COMMISSION ROYALE DES MONUMENTS ET DES SITES
KONINKLIJKE COMMISSIE VOOR MONUMENTEN EN LANDSCHAPPEN

Bruxelles, le 28-07-2020

Objet : SAINT-GILLES. Chaussée de Charleroi, 216 (arch. A. Van Roelen).
Demande de permis d'urbanisme portant sur le réaménagement partiel de l'immeuble.
Avis de la CRMS

A gauche : façade arrière, à droite : plan projeté du +3/comble
(illustrations extraites du dossier)

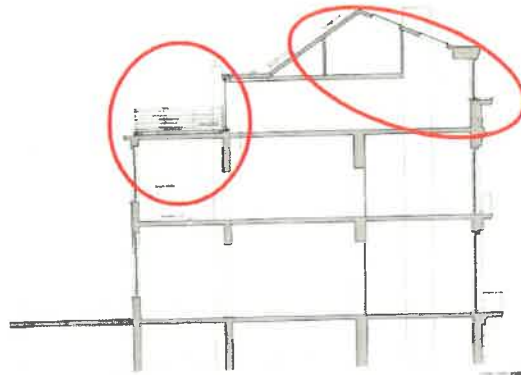
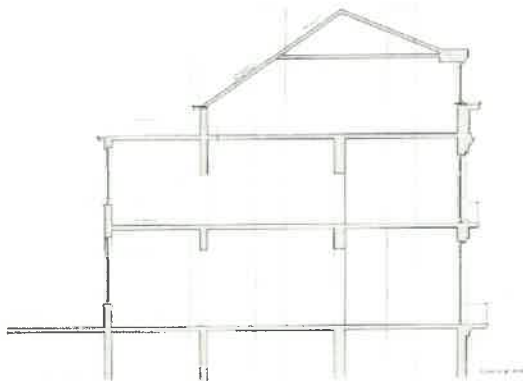
En ce qui concerne l'étage des combles en façade arrière, la situation existante apparaissant sur l'élévation (voir illustration précédente) ne correspond pas à la photo jointe au dossier (voir ci-dessous) qui présente un large chien-assis. Le projet prévoit la refonte complète de ce chien-assis et son adaptation en terrasse. Cependant, le détail n'est pas clair. En plan, on observe le respect du Code civil (retrait de 1,9 m pour éviter les vues directes) mais en élévation, le garde-corps serait prolongé jusqu'au mitoyen (et/ou en recul devant la partie fixe du châssis pour la toiture plate dite non accessible ?). **La CRMS ne s'oppose pas à l'aménagement de la terrasse arrière qui sera peu visible vers et depuis la maison Horta en raison de la masse végétale qui les sépare. Elle demande toutefois de vérifier le fonctionnement réel de la terrasse et d'ajuster le placement du garde-corps pour s'assurer du respect de la distance de 1,90m du mitoyen.**
